Eindverslag van de inspraak over het bestemmingsplan 'Vossenakker, 2^e uitwerking, 1^e wijziging'

Het voorontwerp van het uitwerkingsplan heeft met ingang van 21 februari 2018 gedurende zes weken voor de inspraak ter inzage gelegen. Er vijf inspraakreacties ingekomen.

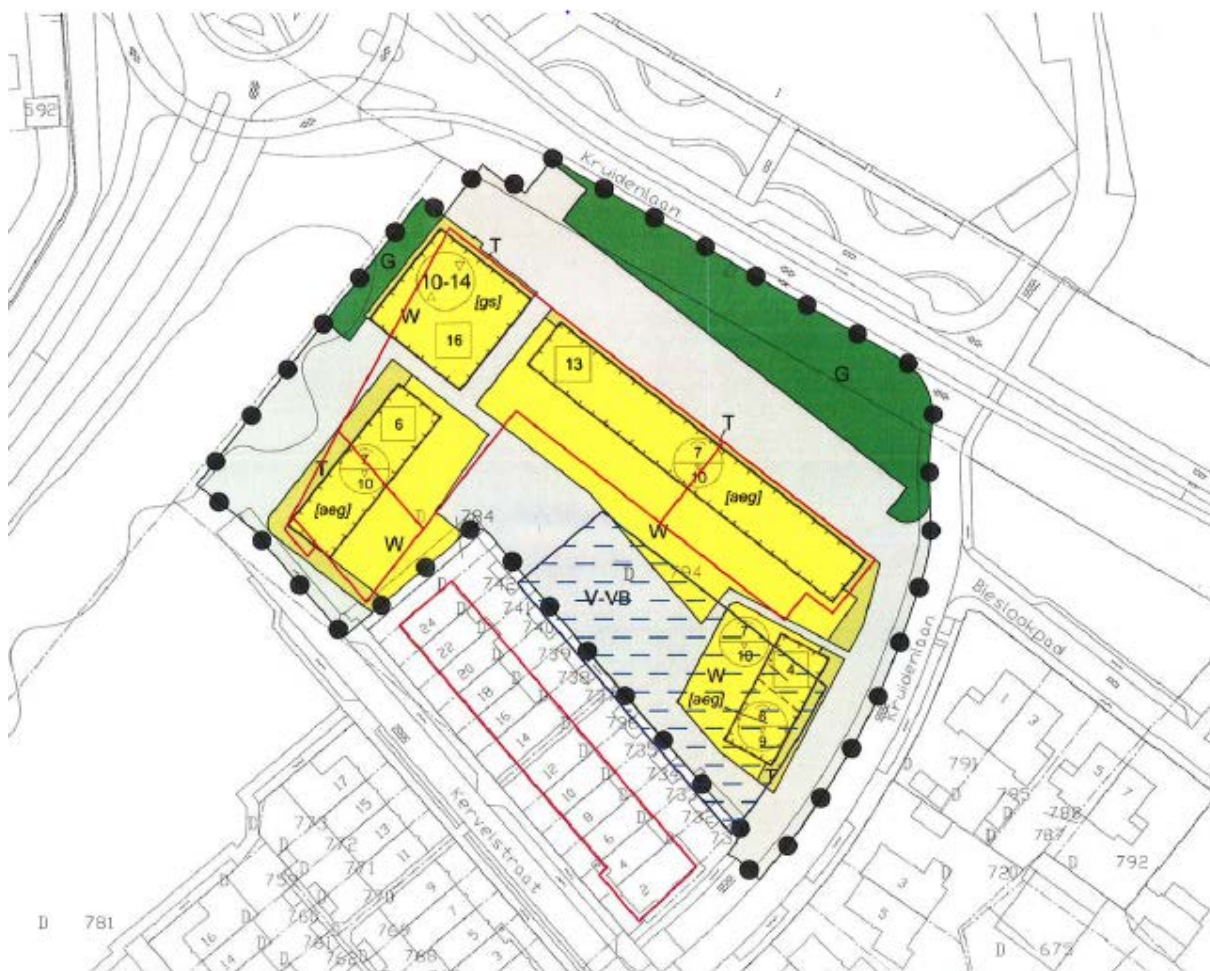
"Er zou alleen gebouwd worden langs de Rondweg en langs de Kruidenlaan ter hoogte van het VMBO het Oostenlicht. Voor Kruidenlaan 3 stond geen bebouwing aangegeven. U begrijpt onze schrik toen wij eind vorig jaar ontdekten, dat er een nieuw plan ontwikkeld was met daarop vier woningen pal tegenover ons (Kruidenlaan 3). Een duidelijke achteruitgang van lucht, ruimte en privacy. Als wij dit medio 2014 geweten hadden, hadden wij Kruidenlaan 3 niet gekocht. U begrijpt dat wij dan ook ernstig bezwaar maken tegen de wijziging van het bestemmingsplan de Vossenakker en wij stellen voor dat er een andere oplossing wordt gevonden voor de genoemde vier woningen."

De onderstaande verbeelding betreft het oorspronkelijk ter plaatse geplande appartementencomplex op de hoek Oostelijke Rondweg/Kruidenlaan. Het hiervoor gemaakte uitwerkingsplan is door het college van burgemeester en wethouders vastgesteld op basis van het bestemmingsplan Vossenakker.

Het oorspronkelijk op die locatie voorgestelde appartementencomplex met het daarbij behorende parkeerdek werd niet door de woningcorporatie of een andere partij overgenomen. Er was alsnog geen behoefte aan een dergelijk appartementencomplex. Op basis daarvan heeft er een heroriëntatie plaatsgevonden over de invulling van die locatie en is gekozen voor een kleiner appartementencomplex en grondgebonden rijenwoningen.

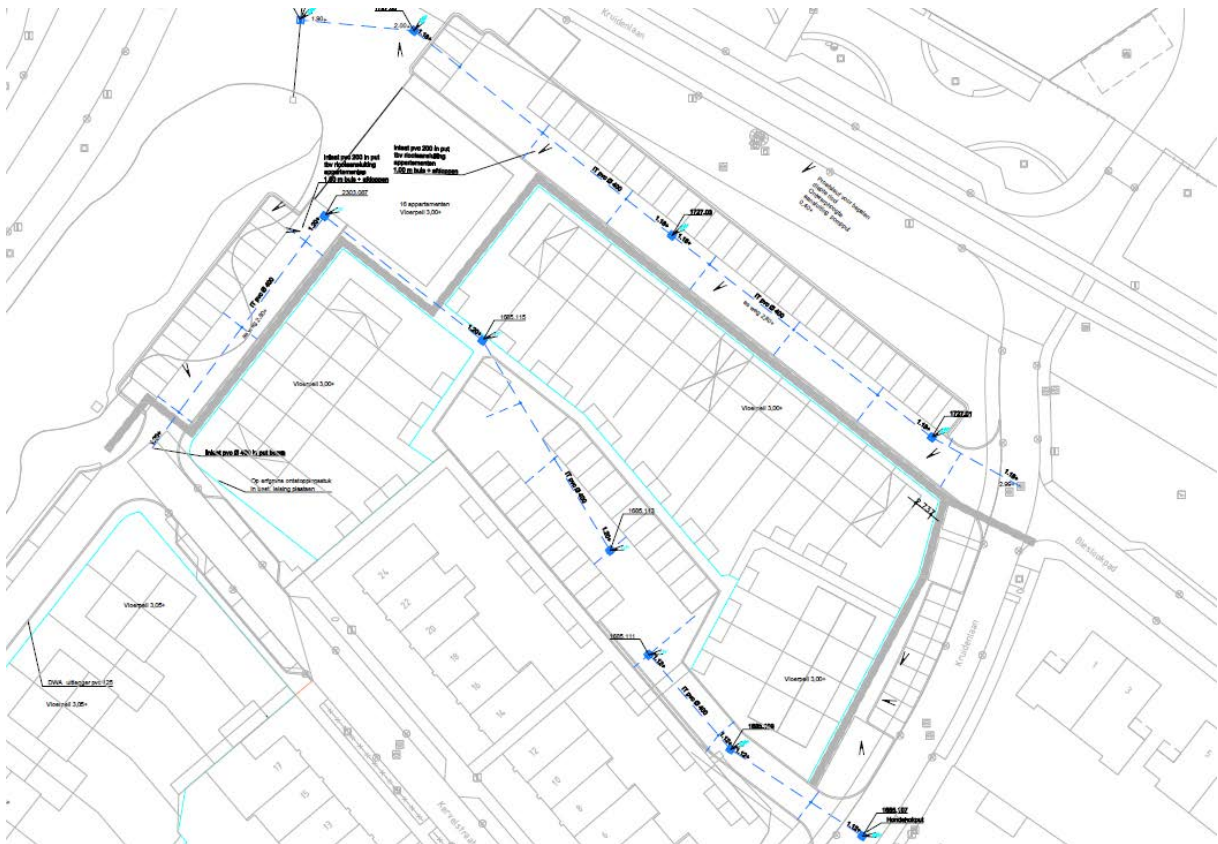
Inspraak: "Punt 4.5. Waterhuishouding op orde volgens de gemeente, maar waarom worden er dan zoveel aanpassingen gedaan om de wateroverlast te beperken? Dus de conclusie in het plan Vossenakker klopt niet. Ook zou ik graag zien dat de peilen naar beneden gaan. Te veel verharding bij de toekomstige bouw dus kans op wateroverlast."

Het voorontwerpuitwerkingsplan is voor advies toegezonden aan het Waterschap. Het waterschap beoordeelt of de gemeente voldoet aan de eisen van de Watertoets. In het nieuwe uitwerkingsplan is onder de nieuw aan te leggen bestrating/verharding een hemelwaterinfiltratieriool opgenomen met de daarbij behorende kolken waarin het hemelwater vanaf het verhard oppervlak rechtstreeks wordt afgevoerd naar de wadi gelegen tussen de Oostelijke Rondweg en de Vliersingel. Op de bijgevoegde tekening zijn de hoofdinfiltratieriolen met de daarbij behorende kolken (blauwe stippellijnen) aangegeven. De peilhoogte in het plangebied bedraagt ter hoogte van de kruising (hart van de weg) Kruidenlaan/Bieslookpad 2.98 en ter hoogte van de kruising Kruidenlaan/ontsluiting nieuwe parkeerlocatie 2.92. Het peil dat wordt aangehouden voor de ontsluiting en het parkeren van de rijenwoningen en het parkeerterrein zelf bedraagt 2.80 meter. Het hemelwater wordt via de kolken opgevangen in het hoofdinfiltratieriool, dat aansluit op de wadi ten westen van de Vliersingel. Het hemelwater zal op die wijze naar de wadi's aan de Oostelijke Rondweg afwateren en niet in een andere richting.

Het waterschap heeft schriftelijk aangegeven in te stemmen met de opzet van het plan met betrekking tot de infiltratie en berging van hemelwater. Verwezen wordt naar de vooroverlegreactie daarover.

In de bijgevoegde opzet is zowel het voorgestelde hoofdinfiltratieriool aangegeven als de peilhoogtes met het verloop van de verharding.

Bijlage 2 Nieuwe voorlopige bestemmingsplan

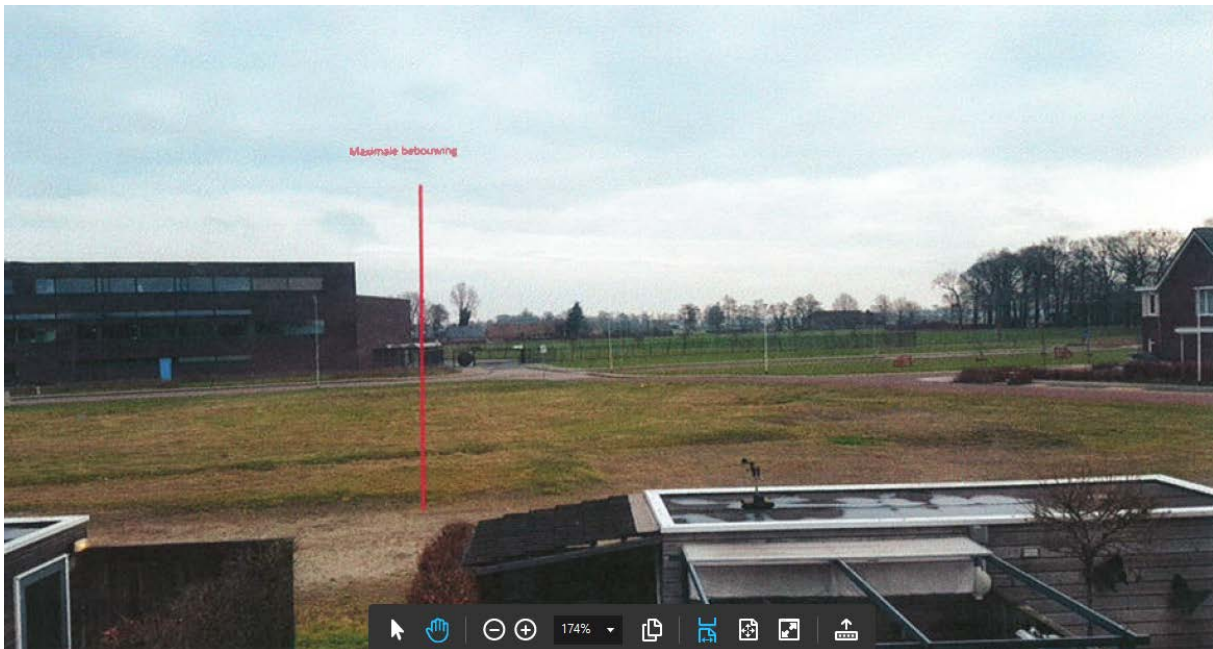
"Bezwaar kavels 59 t/m 62 in het nieuwe plan. Deze huizen komen haaks op de Kervelstraat. Hierdoor zal er achter Kervelstraat 2 t/m 12 (evenzijde) geen parkeergelegenheid zijn, maar 'uitzicht' op woningen, wat niet zo was toen het huis destijds gekocht werd (zie ook bezwaar 1). Oplossing: deze huizen niet plaatsen. Ons inziens is dit puur een geld kwestie en dit mag niet tellen boven het woongenot van huidige bewoners. In de oude situatie zouden wij een vrij zicht houden langs de school. Het destijds bedachte appartementencomplex zou namelijk niet verder gebouwd worden dan de VMBO-school het Oostenlicht (zie bijlage 1,2 en 4)."

"Bezwaar kavel 63 t/m 75 + appartementen (Bieslookpad). In het oude plan (bijlage 1) zouden de reeds bestaande twee-onder-één-kapwoningen aan het Bieslookpad aan de oostzijde meer richting de school geplaatst worden en zou de straat zich achter de woningen bevinden, in plaats van ervoor zoals in de huidige situatie. Hierdoor zou het appartementencomplex van destijds ook meer richting de school geplaatst zijn (vanwege de symmetrie). Echter doordat de straat nu voor de huizen is geplaatst en dezer straat doorgetrokken zal worden naar de overzijde (volgens nieuwe plan), zullen de huizen dichterbij onze woning komen te staan (bijlage 2)."

De afstand tussen de woningen aan de KerVELstraat, gemeten vanaf de rode lijn op het betreffende achterperceel, en het voormalig geprojecteerde appartementencomplex bedraagt ruim 35 meter. In de nieuwe situatie wordt de afstand meer dan 5 meter groter. Per saldo komen de nieuw geprojecteerde grondgebonden rijenwoningen op een grotere afstand te staan ten opzichte van het voorheen geprojecteerde appartementencomplex.

In het nieuwe plan is de bouwhoogte van de grondgebonden woningen 10 meter. Voor het appartementencomplex is een maximale bouwhoogte aangehouden van 14 meter.

In de nieuwe situatie wordt ter plaatse een parkeerterrein gerealiseerd op maaiveld met aan de Kruidenlaan een vierkapper.
